平成21年10月16日
日本原子力発電株式会社

敦賀発電所3，4号機 原子炉設置変更許可申請書に係る補正書の提出について

敦賀発電所3, 4号機 原子炉設置変更許可申請書に係る補正書の概要について

1. 活断層評価

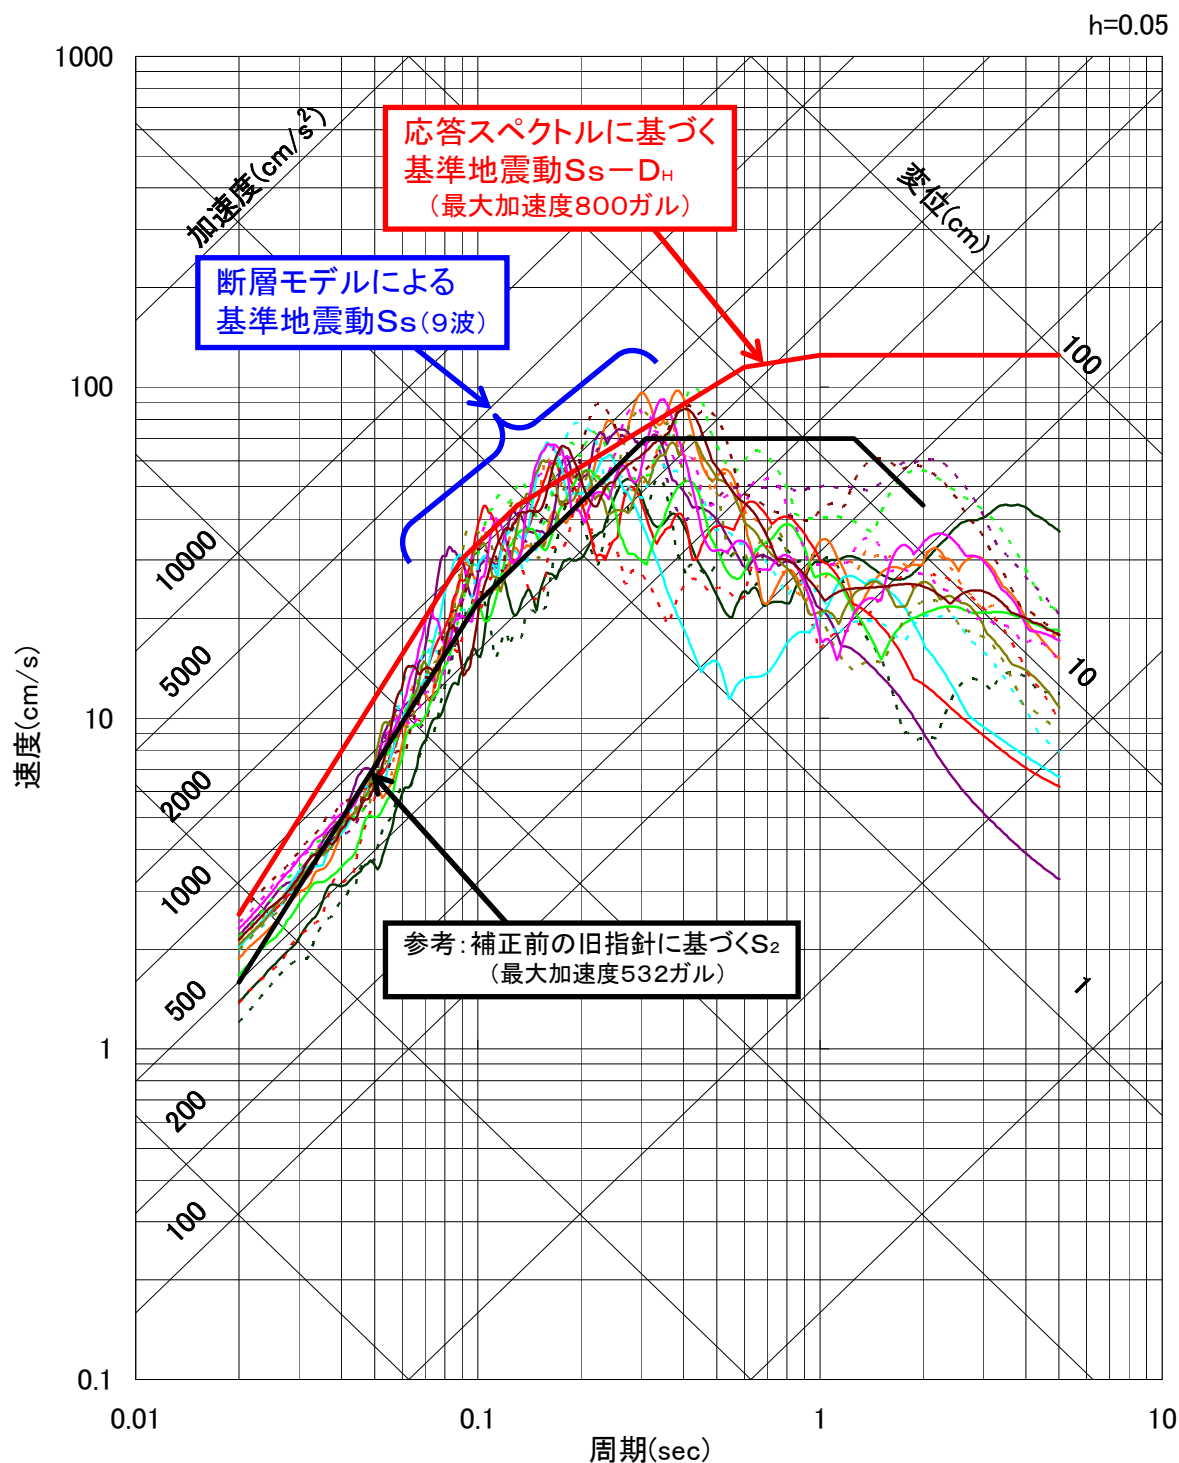
原子力安全・保安院からの指示(平成17年2月)を受けて実施した追加調査結果、新耐震指針(平成18年9月)を踏まえて実施した敷地近傍調査結果等に基づき敷地周辺の活断層評価を行い、また、既設炉の耐震バックチェックに係る国の委員会の審議状況を反映して、同時活動を考慮した地震動評価を行うこととしました。

断層名	追加調査結果等による断層長さ	地震動評価における同時活動の考慮
和布-干飯崎沖	42km	60km
甲楽城	19km	
柳ヶ瀬	31km	
ウツロギ峠北方-池河内	23km	念のため25kmを考慮(浦底-池河内)
浦底-内池見	18km	
白木-丹生	15km	—
C	18km	—
野坂	12km	49km
B	21km	
大陸棚外縁	14km	
三方	27km	—
敦賀	23km	—

2. 基準地震動Ss

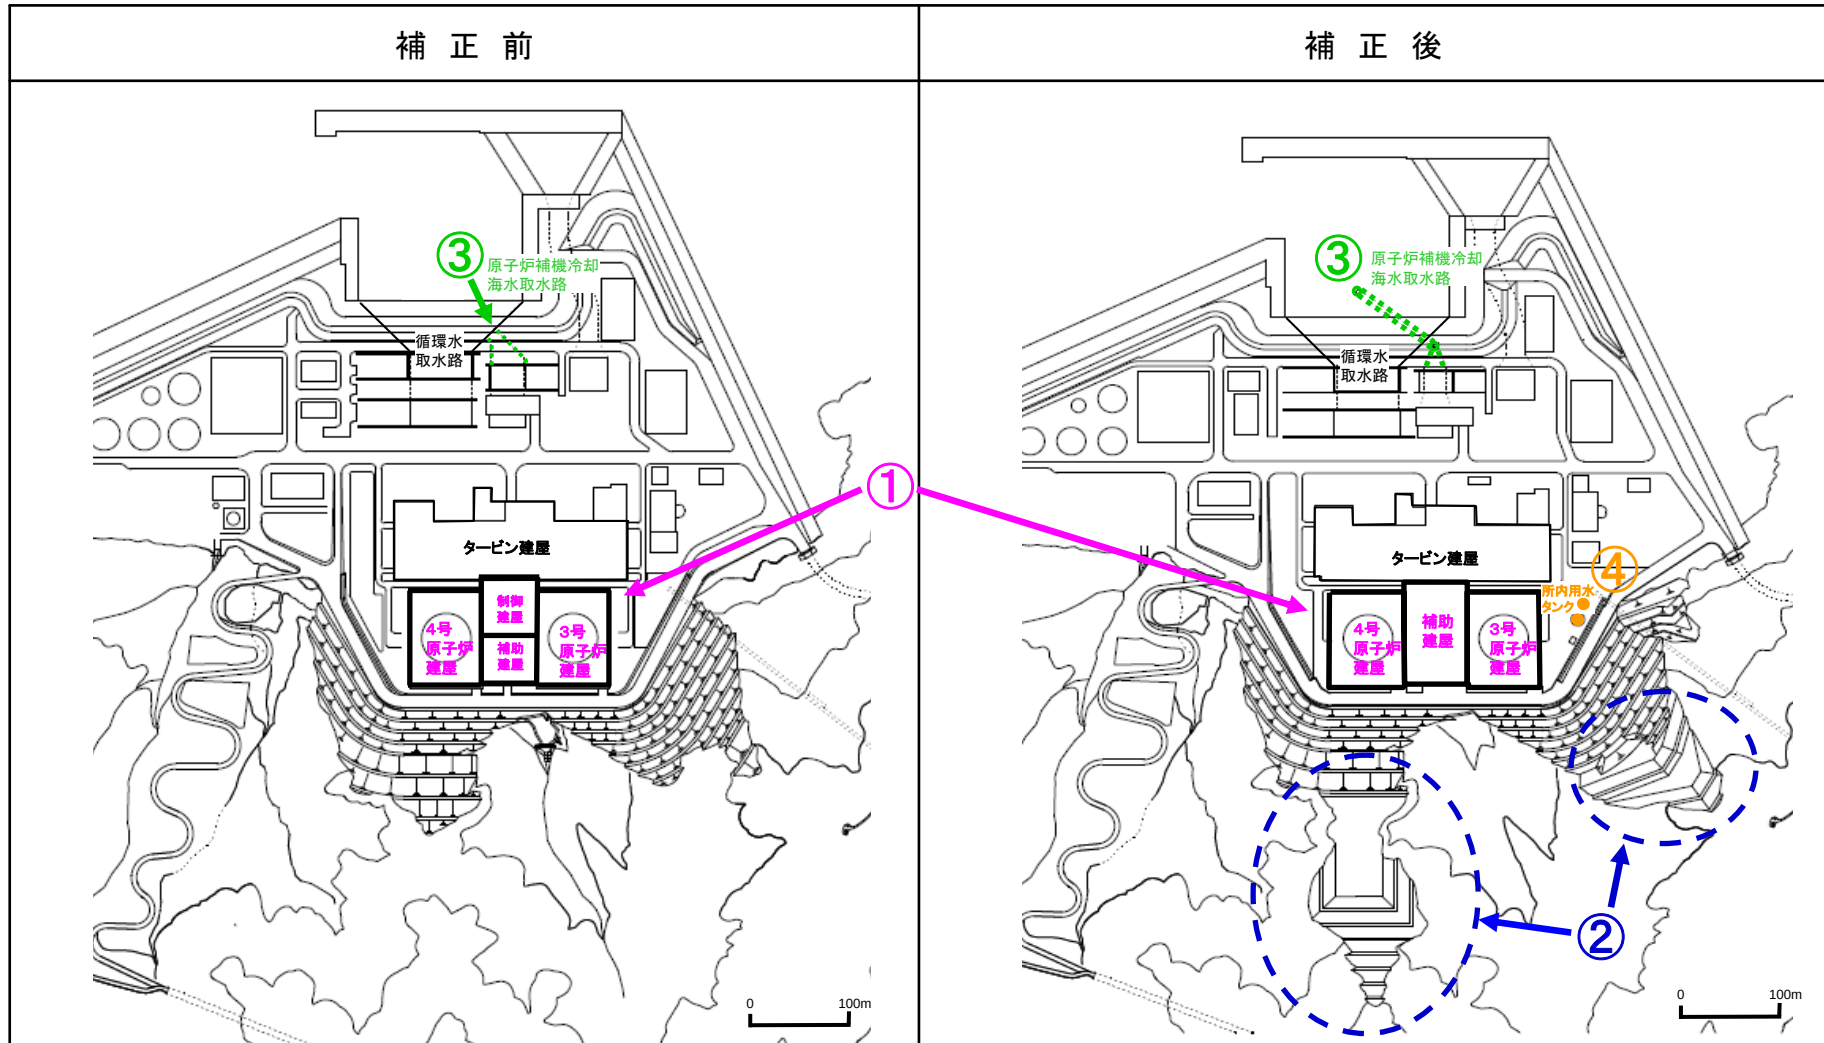
敷地周辺の活断層評価等に基づき、既設炉の耐震バックチェックに係る国の委員会の審議状況を反映して地震動評価の条件(地盤モデル、不確かさの考慮等)を設定し、3、4号機の基準地震動Ssとして策定しました。

主要建屋配置図の比較

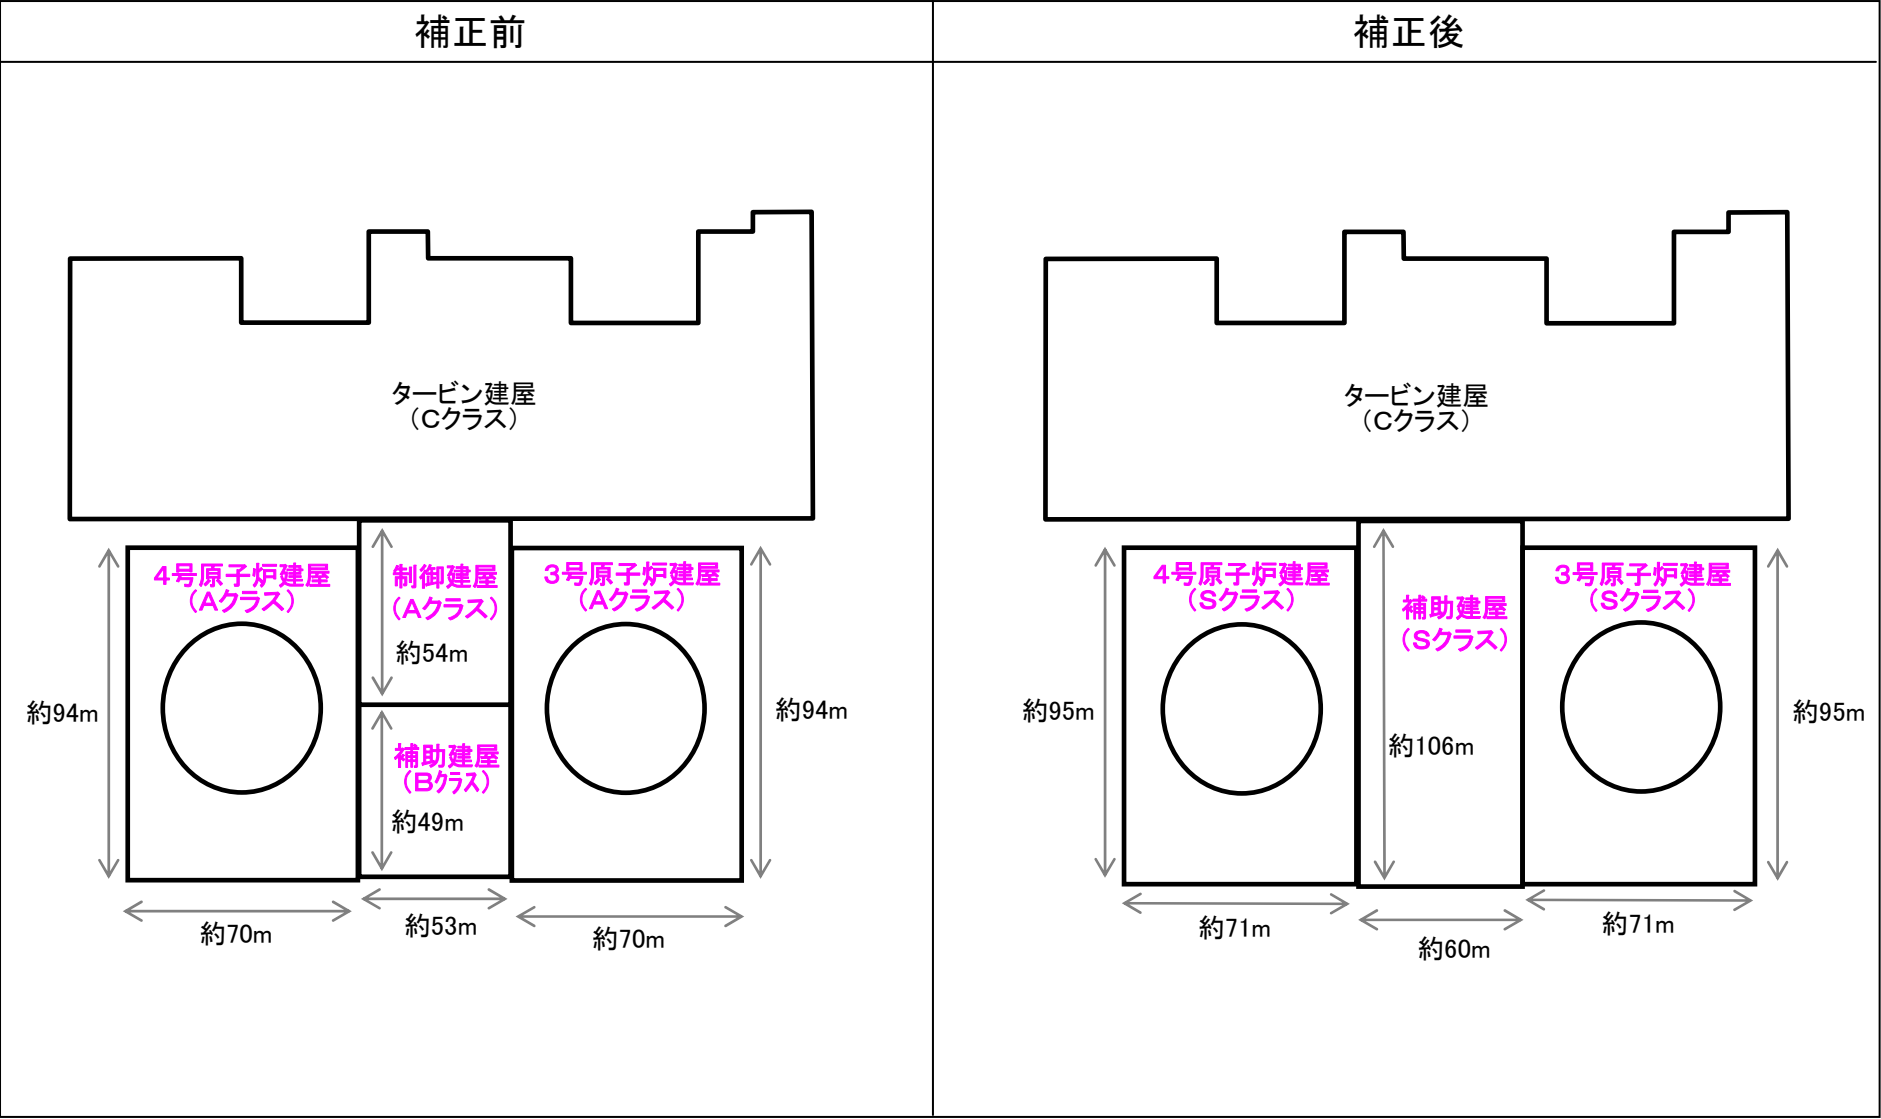
- ①原子炉建屋内の耐震壁の増厚や追加により、耐震性を強化。これらにより建屋を拡幅。制御建屋の地震時の安定性を向上させるため、補助建屋と一体化。(別紙)
- ②原子炉建屋背後斜面の安定性を向上させるため、現在までの準備工事で実施した山地の切り取り工事に加えて、更に追加の切り取り工事を実施します。
- ③原子炉補機冷却海水取水路を、より一層耐震性に優れたトンネル方式に見直しました。
- ④新潟県中越沖地震の知見を反映し、消火用水源となる所内用水タンクを、地盤条件のよい原子炉施設近傍に設置することとしました。
